**COMMISSION DÉPARTEMENTALE DE LA NATURE, DES PAYSAGES ET DES SITES  
RAPPORT D'ANALYSE EN SITE CLASSE CDNPS du 24/03/2021**

**« Site Tour Eiffel – découvrir, approcher, visiter » OnE I  
Les Jardins du Palais de Chaillot – 16<sup>e</sup> arrondissement de Paris  
Champ-de-Mars – 7<sup>ème</sup> arrondissement de Paris  
Voies de Paris du 7<sup>ème</sup> arrondissement**

**Pétitionnaire :** SPL PariSeine  
**Réf. :** PA 075 116 20 V0004 Trocadéro  
PA 075 116 20 V0005 Seine  
PC 075 107 20 V0034 Site Tour Eiffel  
PA 075 107 20 V0004 Champ-de-Mars  
PC 075 107 20 V0033 Base vie  
**Date de dépôt :** 06/11/2020 – Champ-de-Mars – Seine – Trocadéro  
02/10/2020 - Base vie - Site Tour Eiffel  
24/02/2021 - Pièces complémentaires PC04 Modificative Site Tour Eiffel et PA02  
Modificative Champ-de-Mars  
**P.J. en annexe :** 1 - Carte des périmètres Sites classés - monuments historiques et projet OnE I  
2 - Plan guide Champ-de-Mars - Trocadéro - Les grandes étapes de constitution du  
jardin du Trocadéro et du Champ-de-Mars  
3 – Extrait de la note de cadrage du projet « Site Tour Eiffel » de 2018

# RAPPORT DE L'INSPECTION RÉGIONALE DES SITES

#### **Bilan de l'artificialisation et mouvements de terrains**

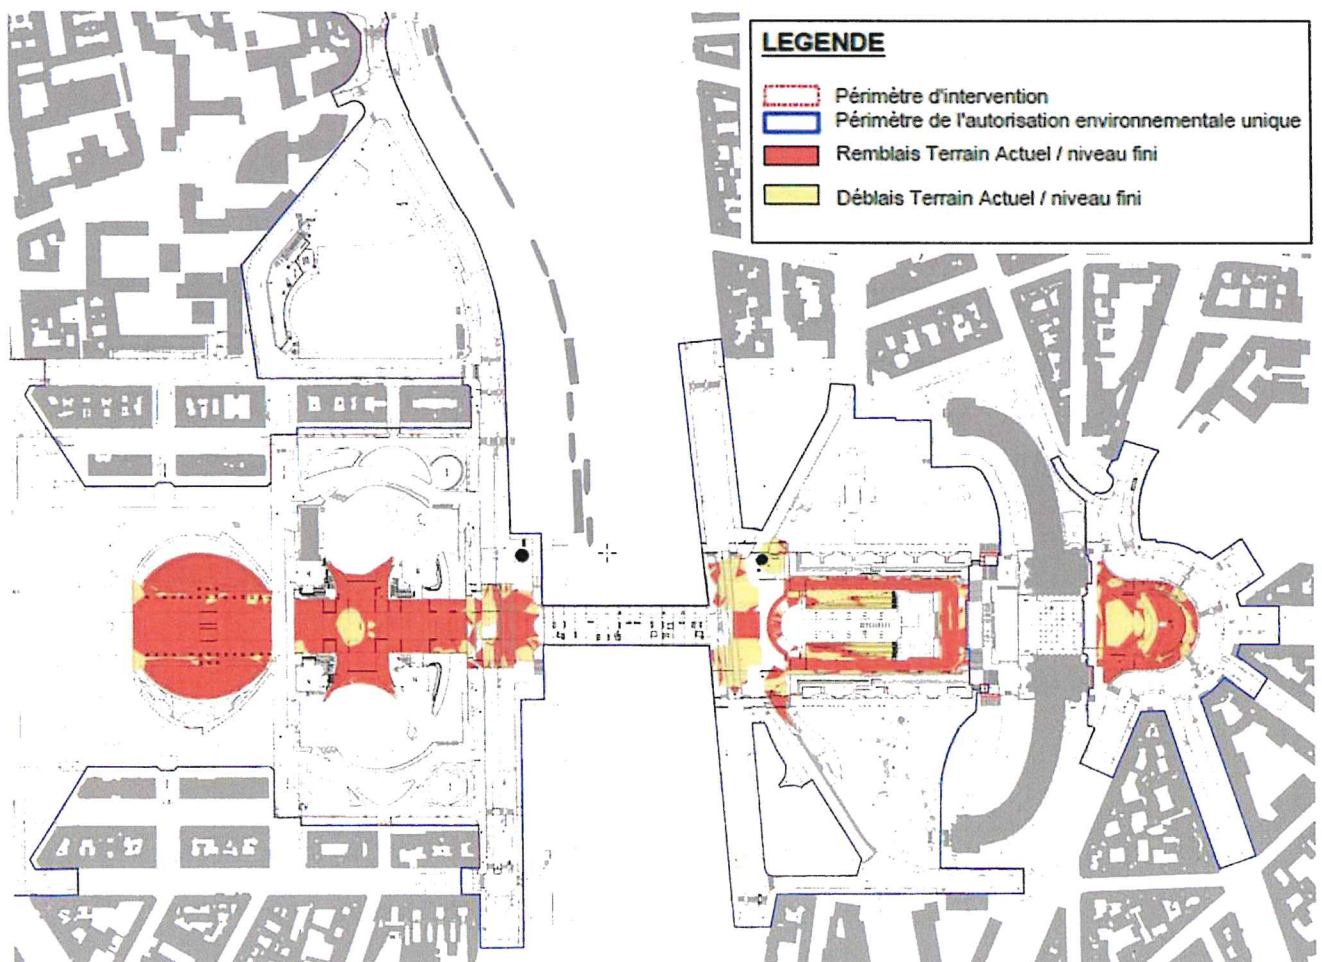
Le bilan des affouillements et exhaussements de terrain est quant à lui impactant pour le site, en effet 86 820 m<sup>2</sup> de surfaces d'affouillements sont réalisées allant de - 4,4 m (bureaux sous de niveaux de sous-sol - piliers Ouest et Nord de la Tour Eiffel) à +2,2 m de remblais (bols de verdure du Champ-de-Mars).

Ces mouvements de terrain résultent du dispositif surélevé de pelouse technique mis en place et impactent l'aspect du site et son état de manière significative, ils modifient sa perception et sa lisibilité. Au total 1 240m<sup>3</sup> de déblais seront produits et 12 035 m<sup>3</sup> de remblais apportés.

## Le Dispositif technique : pelouse technique + bordure minérale

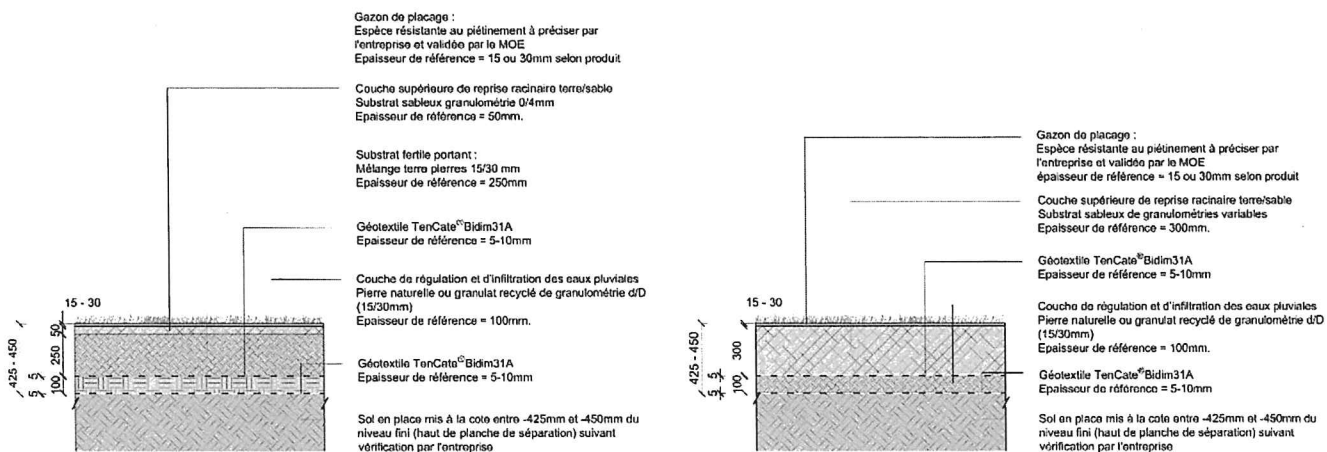
L'ensemble des pelouses techniques est déployé sur l'ensemble du site qui sera très fortement remanié en termes de remblais par ce système qui surélève le terrain existant de 30 cm.

De plus les bordures, assises minérales et gradins représentant 4 317 ml impactent le site visuellement tout en l'artificialisant de manière non justifiée.

1 / modifier le principe de tapis de pelouse technique sans mouvement et surélévation du terrain existant, et sans bordure minérale en sur-épaisseur et sur-largeur.

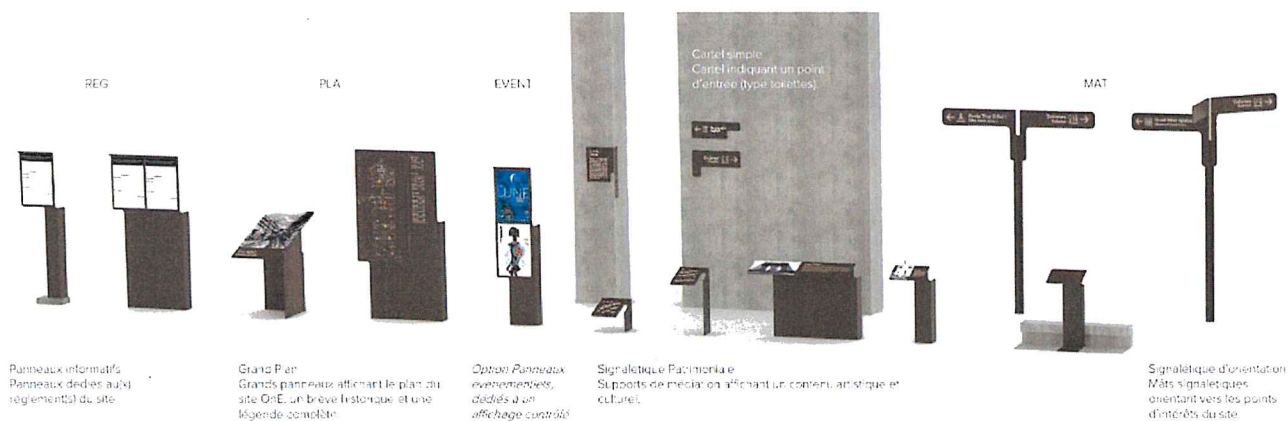
Le mobilier de signalétique est prévu de « couleur Tour Eiffel » et en remplacement de l'ensemble du même type de signalétique sur site. La signalétique SETE (2019) sur le site Tour Eiffel est maintenue en place. Aucune signalétique d'orientation du nouveau projet ne sera présente sur le parvis. Seuls 2 panneaux (tables de la signalétique patrimoniale) sont présents dans le périmètre de la SETE sur les cheminements de sortie, pour lier les espaces entre eux. La cohérence avec ces panneaux proposés est à rechercher.

Le recto des différents panneaux est support d'information, tandis que le verso n'est pas évoqué dans le dossier. Il est à craindre que ces espaces soient exposés au vandalisme et/ou support d'affichage sauvage.

*La fontaine de Varsovie*

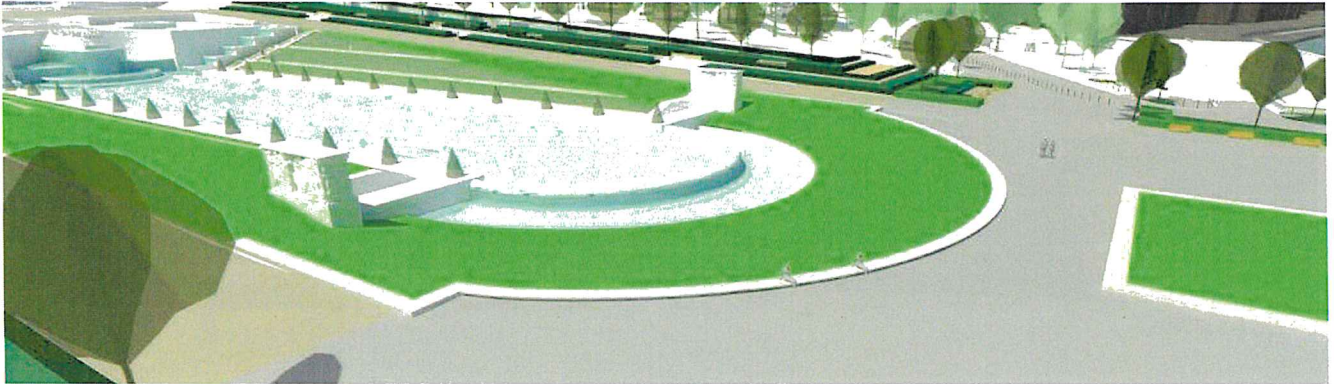
Une bordure béton surélevée sur l'arc de cercle de la Fontaine côté Place de Varsovie est proposée. Aujourd'hui et demain une lisse basse suffit car cela n'empêchera pas les gens d'investir la pelouse : le phénomène risque de s'amplifier avec l'accès donné par les gradins. Cette bordure artificialise la pelouse qui se trouve aujourd'hui dans une continuité de plans au sol. Le nombre de bancs peut être augmenté pour répondre à la demande du public sur les côtés de la fontaine, contre les jardins du Palais de Chaillot.

Le carré de pelouse technique surélevé et implanté au pied de la fontaine se positionne un peu maladroitement dans un dessin déjà fini par l'arc de cercle de la fontaine, sa résonance avec la grande échelle est fragilisée.

1/ Suppression du dispositif de gradins et escaliers sur les plans inclinés de la pelouse technique de la Fontaine de Varsovie, ainsi que la bordure minérale de l'arc de cercle de la fontaine donnant sur la place de Varsovie, le dispositif existant de lisse basse métallique est à rénover sur le pourtour de la fontaine. Une bordure affleurante pourra être installée afin de contenir le dispositif de pelouse technique, elle sera réduite à une largeur de 10-20 cm maximum.

*Les constructions autour des piliers et les guérites, avec le système de couverture des files d'attente*

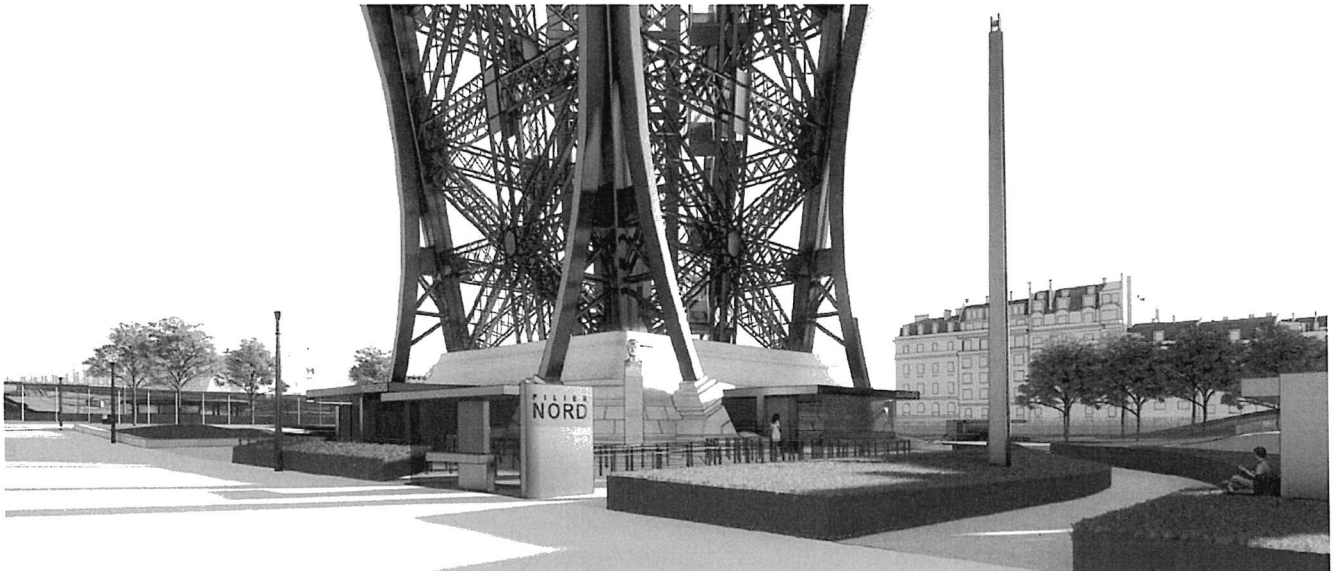
Les guérites axées sur la croisée des pieds de la Tour Eiffel, masquent quand on est au centre du parvis, la descente des lignes de forces de la Tour Eiffel jusqu'au sol. Elles permettent le contrôle rapide des visiteurs tout en indiquant l'orientation de chaque pilier de la Tour Eiffel. Elles sont composées de deux plans verticaux opaques et d'une toiture, avec quelques pans vitrés.

Ces guérites sont positionnées au mieux et hors-champ de l'axe, mais leurs grands plans perpendiculaires, pleins et opaques obstruent cette vue : le rapport au sol est masqué. Pour ce type de construction, le rapport plein - vide est trop important : une construction légère serait plus pertinente.

- 4/ Les auvents des constructions accolées aux piliers de la Tour Eiffel débordent largement en contredisant la verticalité de la Tour Eiffel, il conviendra de diminuer leur emprise dans leur profondeur pour modifier cet effet d'horizontalité. Ce travail devra faire l'objet de validation de la part des services de l'État.

- 5/ Les guérites positionnées aux 4 piliers donnant sur l'axe devront être retravaillées pour alléger leur impact visuel afin qu'elles s'effacent au profit de la composition structurante des pieds de la Tour Eiffel : Les plans opaques verticaux ne permettent pas de voir l'ancrage de la Tour Eiffel dans le site, l'un des deux plans devra disparaître pour permettre la continuité visuelle sur l'accroche au sol des pieds de la Tour Eiffel.

*Le dispositif de pelouse technique avec bordure minérale sur le tapis vert central (30cm x 100cm de large)*

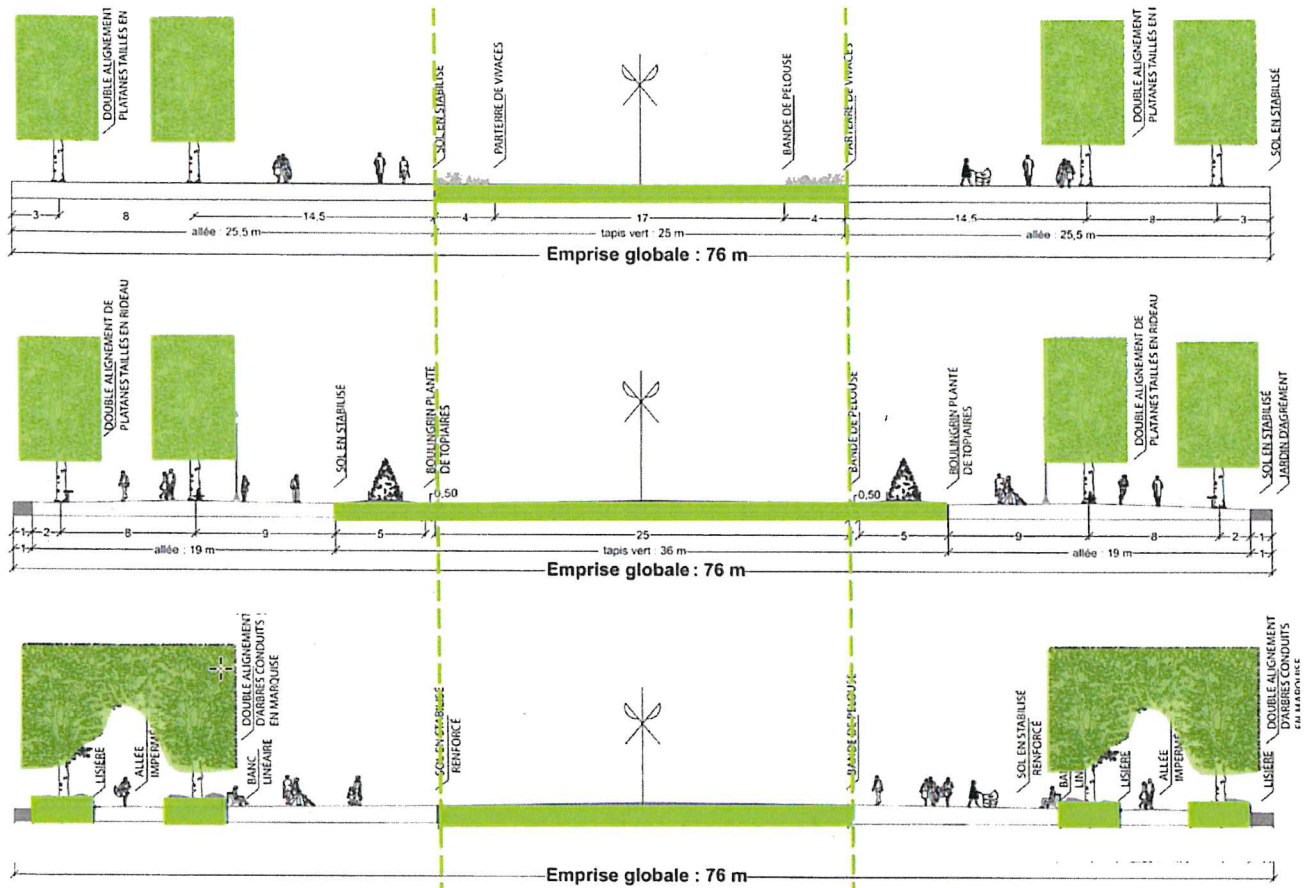
Cette assise minérale sur-dessine les contours du tapis de pelouse et complique la lecture du Champ-de-Mars. Le développement d'une hauteur d'assise de 30 cm part et d'autre du tapis vert impose la présence visuelle de rives maçonnées. L'effet de soulèvement du tapis vert provoque un effet d'artificialisation du sol en étant décollé du terrain naturel. En effet le tapis est aujourd'hui posé au sol. Ces pelouses apparaissent comme des jardinières hors de proportion et en contradiction avec les ambitions propres du projet qui sont de révéler l'unité du lieu.

De plus les fonctions initiales du Champ de Mars (jardin de promenade, parcours sportifs, terrains de boules, lieu de repos et site de plein air pour de grandes manifestations parisiennes) sont remises en question. Sa grande capacité d'adaptation étroitement liée à sa composition historique de champ de manœuvre est remise en question. Le système de bordures surélevées diminue ainsi le champ des possibles de manière pérenne.

Cet effet d'artificialisation du sol du jardin perturbe durablement les usages et l'aspect du site.

## Les jardins latéraux du Champ-de-Mars

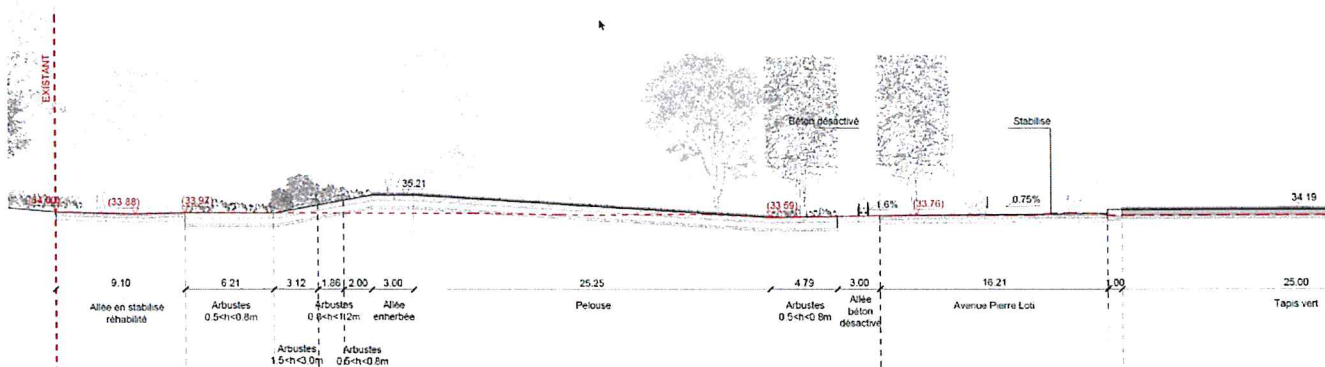
Les mouvements de terrain sont importants : avec une pente de 8 % sur les pelouses techniques demi-ovales, les exhaussements culminent à +2,2 m par rapport au terrain naturel. La vision généreuse et fuyante actuelle sur les abords du site est supprimée. En effet ce projet amorce un projet d'ensemble sur la totalité du Champ-de-Mars, et présage un refermement du site sur lui-même.

La composition du Champ de Mars dans son contexte urbain aux fronts bâtis passe du tapis vert très structuré accompagné d'un cheminement minéral, à des allées plantées, avec des parterres végétaux, à des jardins pittoresques sur les côtés assortis d'allées courbes menant aux abords urbains du site. Tandis que le dessin permet de réaffirmer le caractère pittoresque de ces espaces, la mise en volume pose problème.
